国立研究開発法人日本原子力研究開発機構原子力科学研究所の原子炉施設〔STACY
(定常臨界実験装置) 施設〕の変更に係る設計及び工事の計画の認可申請書
〔核計装 (起動系) 計測範囲の表記の変更〕の一部補正について

令和5年5月31日付け令05原機(科臨)005をもって申請した国立研究開発法人日本原子力研究開発機構原子力科学研究所の原子炉施設〔STACY (定常臨界実験装置) 施設〕の変更に係る設計及び工事の計画の認可申請書〔核計装 (起動系) 計測範囲の表記の変更〕について、下記のとおり一部補正いたします。

- (1) 本申請の件名について、「核計装(起動系)計測範囲の表記の変更」を「核計装(起動系)計測範囲の表記の変更等」に変更する。
- (2) 「3. 原子炉施設の区分並びに設計及び工事の方法」のうち、「設計及び工事の方法」を記載した「別紙」について、別添1のとおり変更する。
なお、下線又は波線は変更箇所を示す。
- (3) 「4. 工事工程表」について、別添2のとおり変更する。
なお、波線は変更箇所を示す。
- (4) 添付書類について、別添3のとおり変更する。
なお、下線又は波線は変更箇所を示す。

核計装（起動系）
計測範囲の表記の変更等

核計装 (起動系) 計測範囲の表記の変更等 図-2

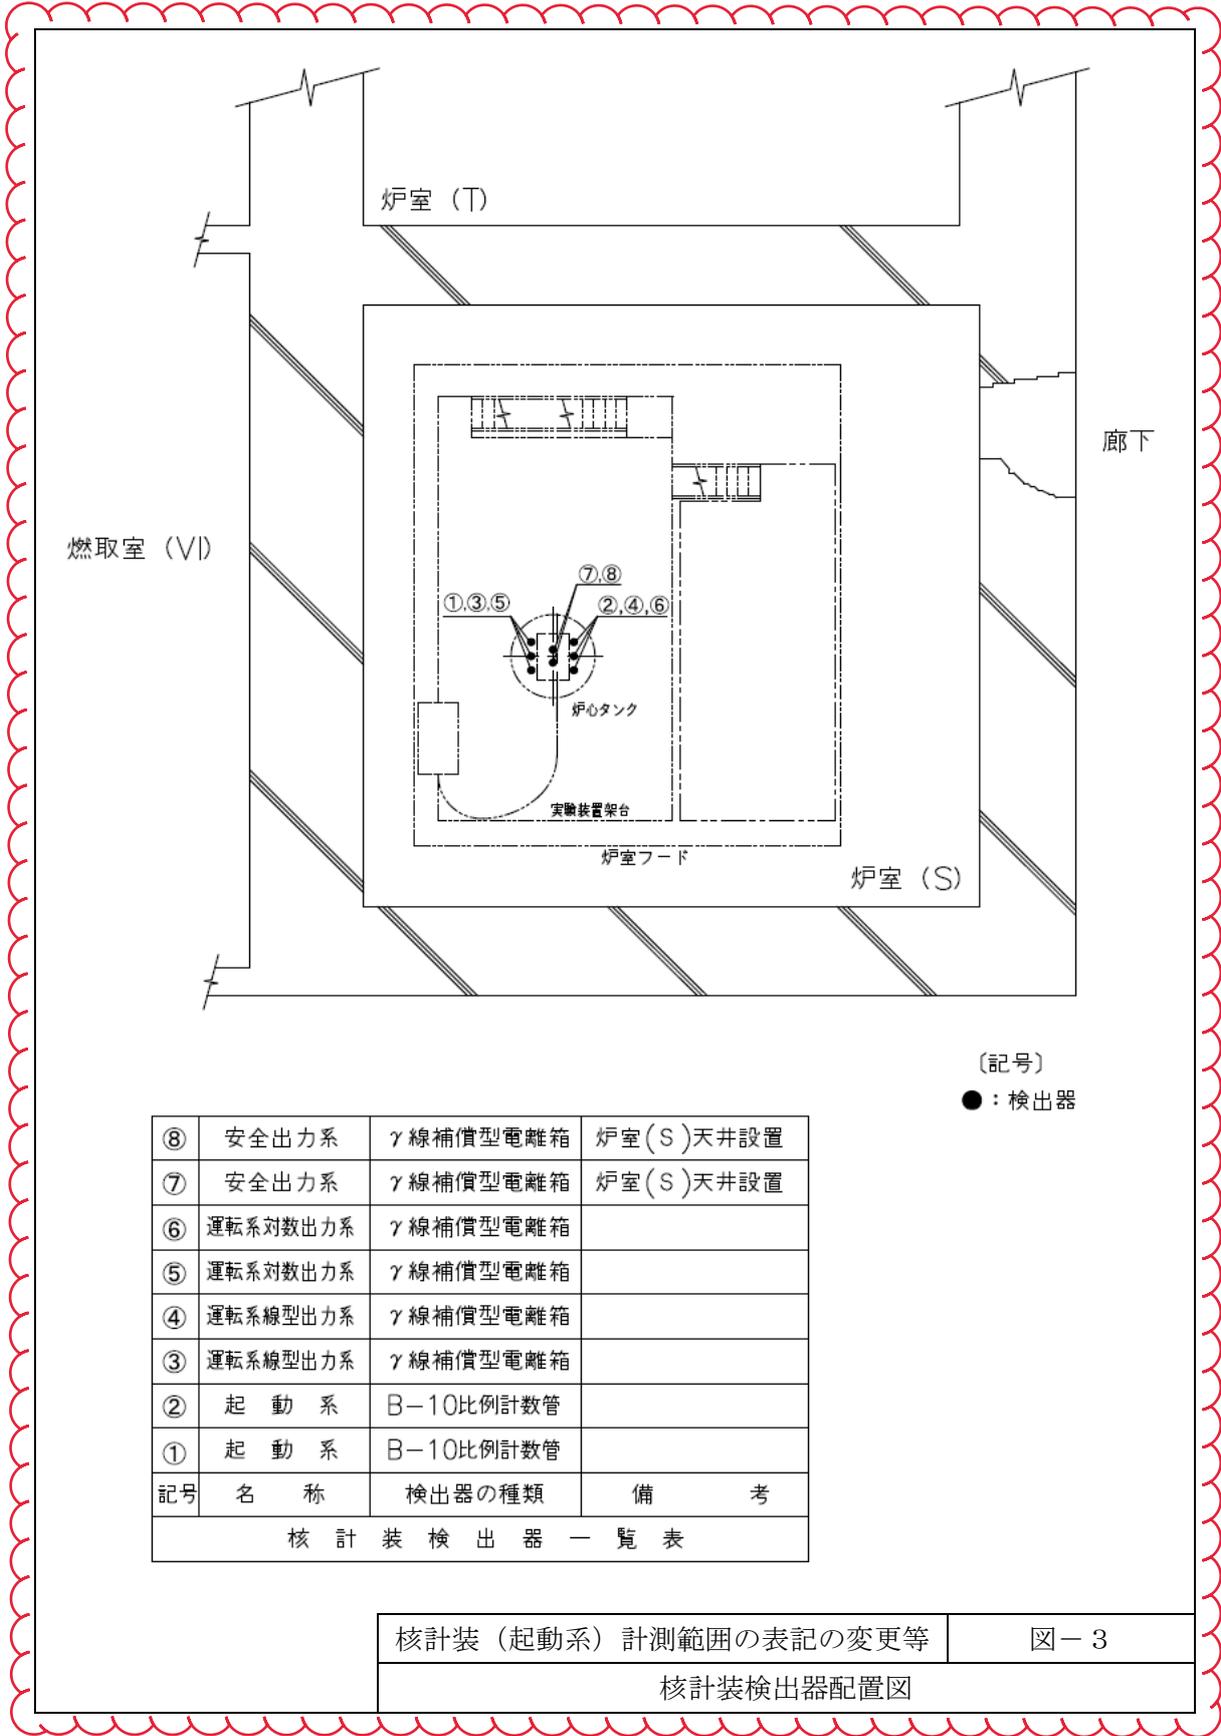
起動系の設計仕様は以下のとおりである。また、計測範囲の表記を実際の計測方式に合わせて、出力 (W) ではなく、計数率 (s^{-1}) に変更する。

また、核計装の起動系、運転系線型出力系、運転系対数出力系及び安全出力系それぞれの計測範囲を図-2に、配置を図-3に示す。

検出器の種類	変更前	変更後	系統数
	計測範囲	計測範囲	
B-10	$1 \times 10^{-5} \sim 2 \times 10^0$ W	$1 \sim 2 \times 10^5$ s^{-1}	2系統
比例計数管	-100 s $\sim \infty \sim$ +5 s	-100 s $\sim \infty \sim$ +5 s

核計装(起動系)計測範囲の表記の変更等	図-3
核計装検出器配置図

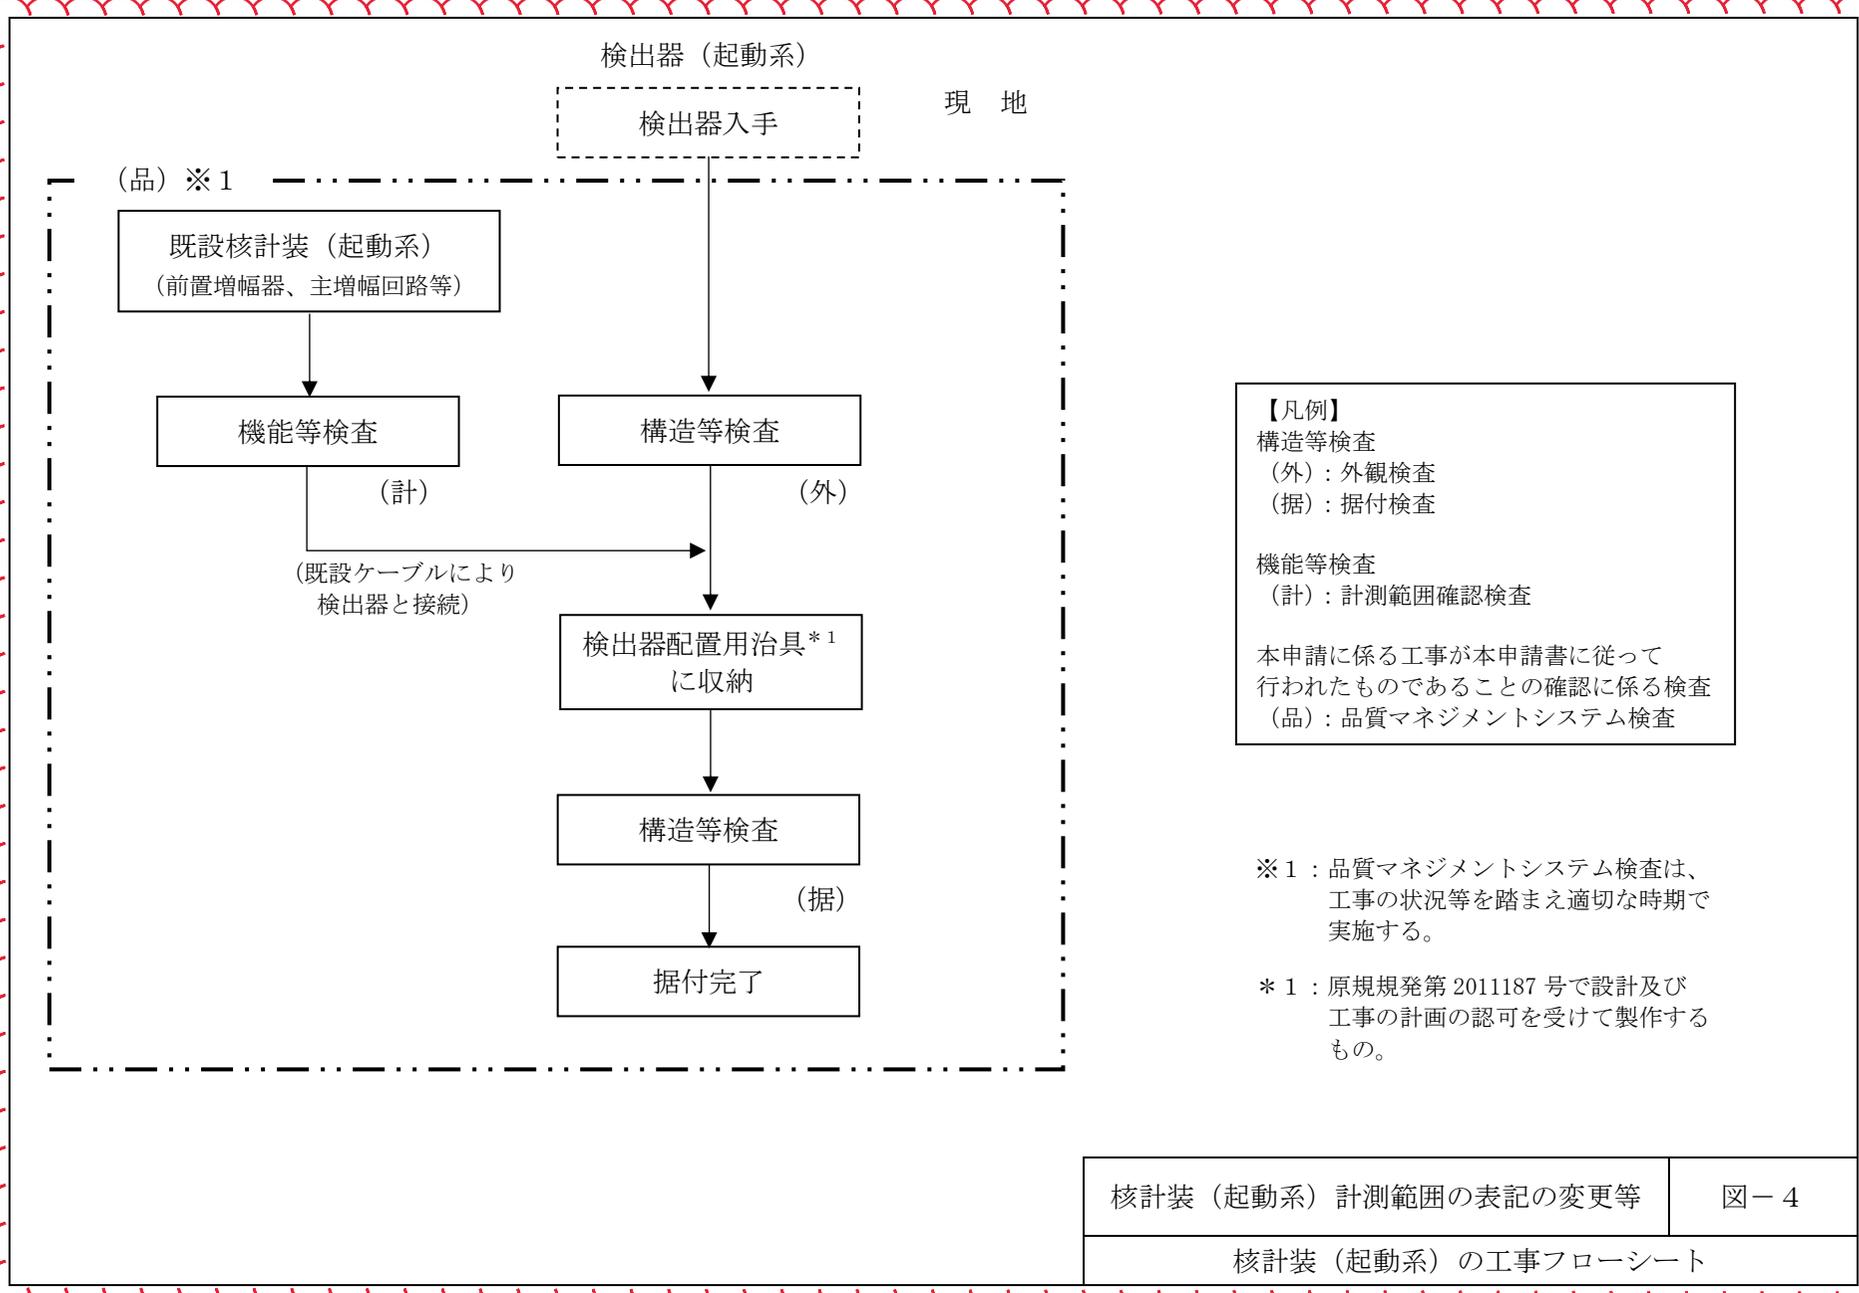
起動系の検出器 (B-10比例計数管) の更新は、従来の検出器と同等の性能 (検出器の種類、計測範囲、系統数等) を有するものに交換するものである。

図1 STACY核計装設備計測範囲

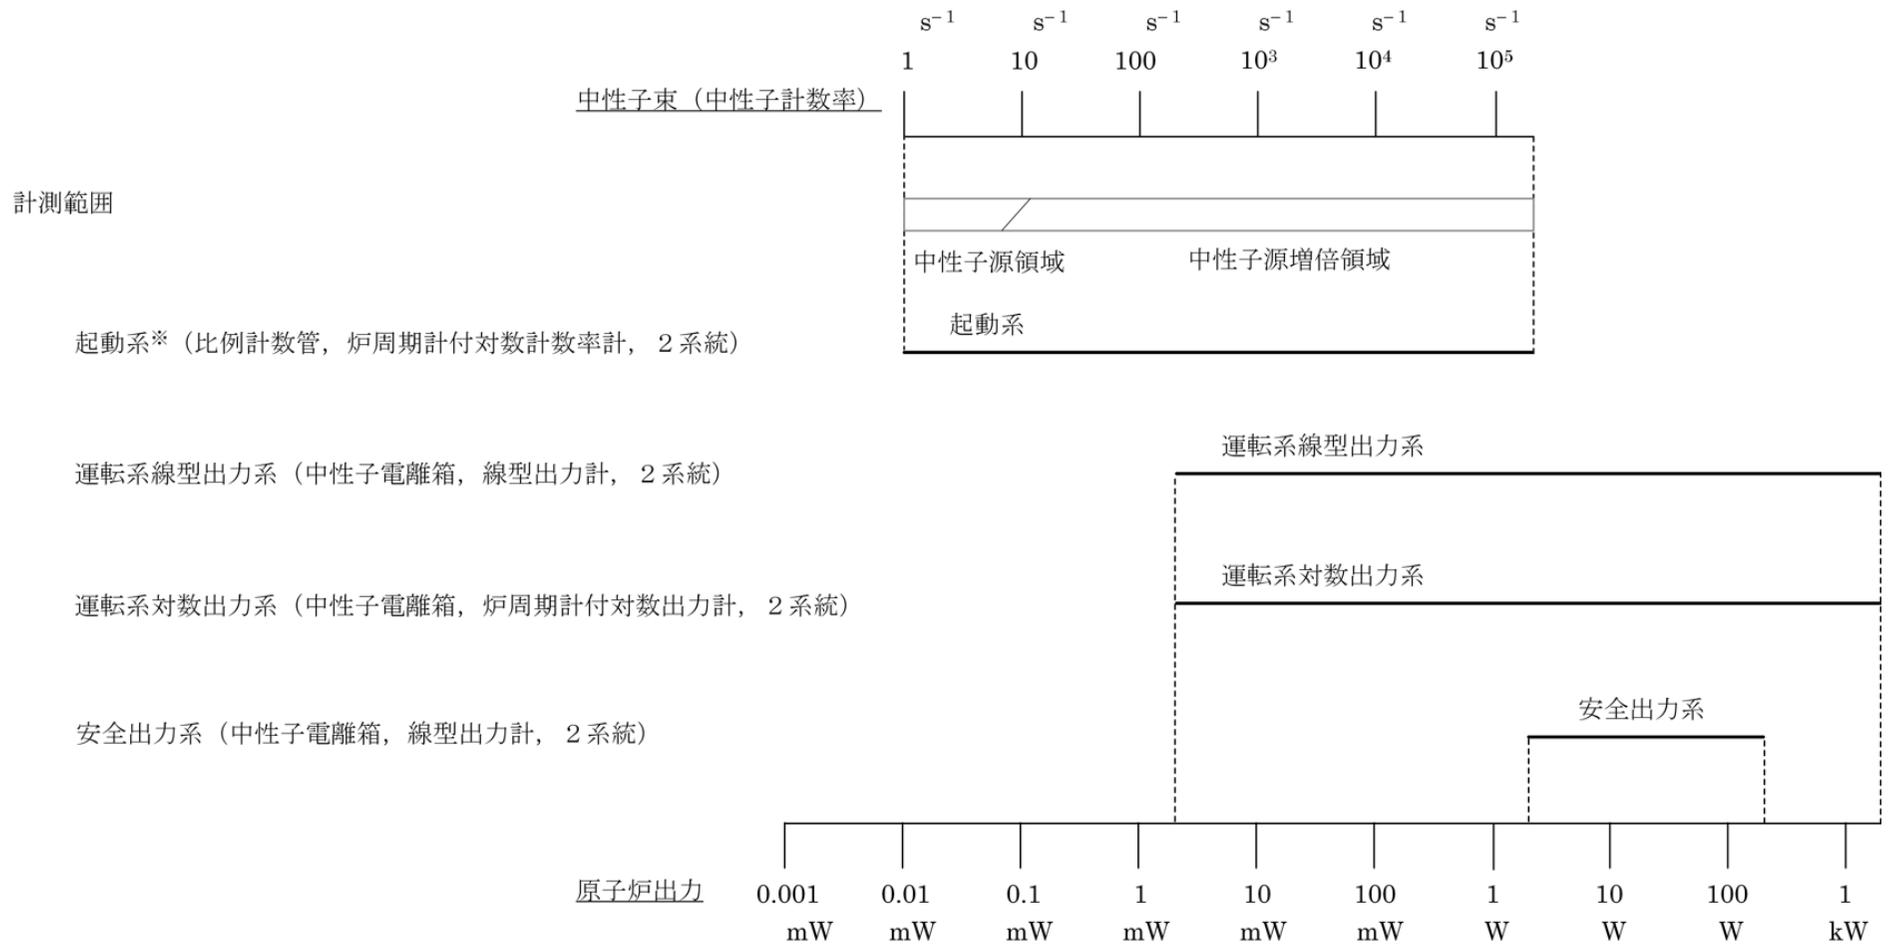
・それぞれの核計装が計測する対象は、図 1 に示すとおり、起動系においては中性子源領域から中性子源増倍領域における中性子束及び炉周期、運転出力系においては原子炉出力に加えて対数系にあっては炉周期、安全出力系においては原子炉出力である。このとき、起動系の計測対象である中性子束は中性子カウント毎秒（単位： s^{-1} ）で計測され (※1)、原子炉出力（単位：W）では計測しない。

※本図は、核計装各系統が計測する範囲を原子炉出力に重ねて示したものであり、起動系の計測範囲は原子炉出力のそれと厳密に一致するものではない。また、炉心構成時は、炉心内中性子束分布と各核計装の計測範囲を考慮し、起動系及び運転出力系の検出器を炉心タンク内に適切に配置し、起動系と運転出力系並びに運転出力系と安全出力系の計測範囲をオーバーラップさせることにより、中性子束を連続的に計測する。

図3 原子炉出力（左軸）及び起動系計数率（右軸）のトレンド（Run No. 493）

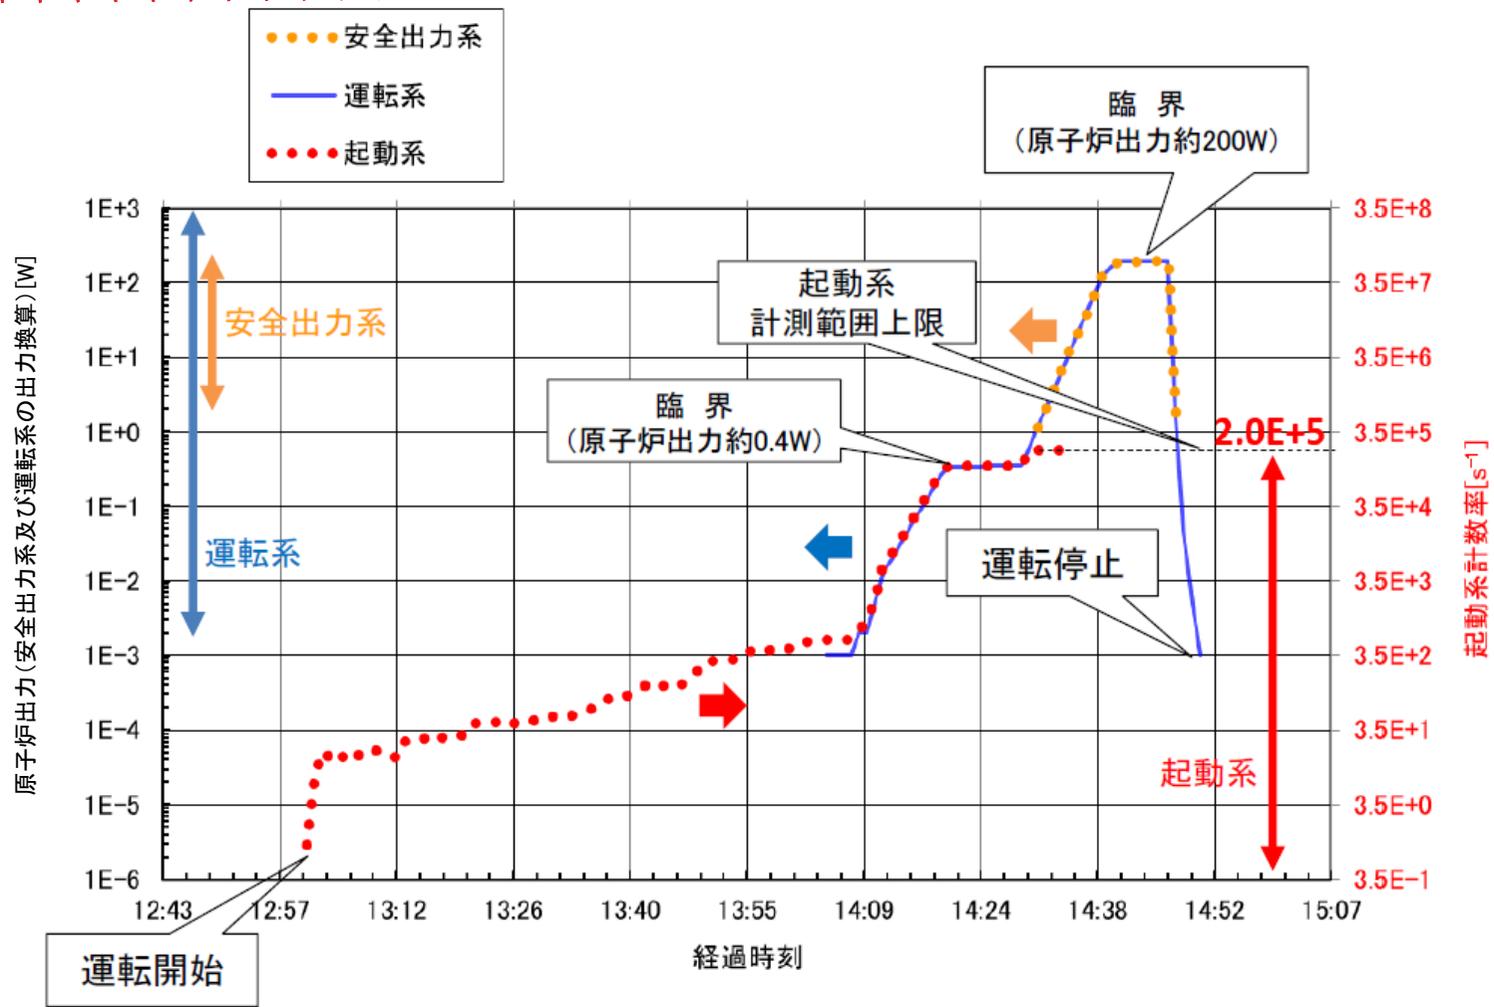
・溶液系 STACY (※2) の核計装配置図及び運転データ（原子炉出力及び起動系計数率のトレンド）を図 2 及び図 3 にそれぞれ示す。図 3 より、起動系と運転系並びに運転系と安全出力系の計測範囲がオーバーラップしており、運転開始から運転停止まで原子炉出力（熱出力）及び炉心における中性子束を連続的に計測、監視することが可能である。なお、原子炉出力（熱出力）について、低い領域（ 2×10^{-3} W未満）の計測は、起動系による中性子束の計測をもって換算することができる。

起動系計数率[s⁻¹]から原子炉出力[W]への換算係数： 2.85×10^{-6} (※)
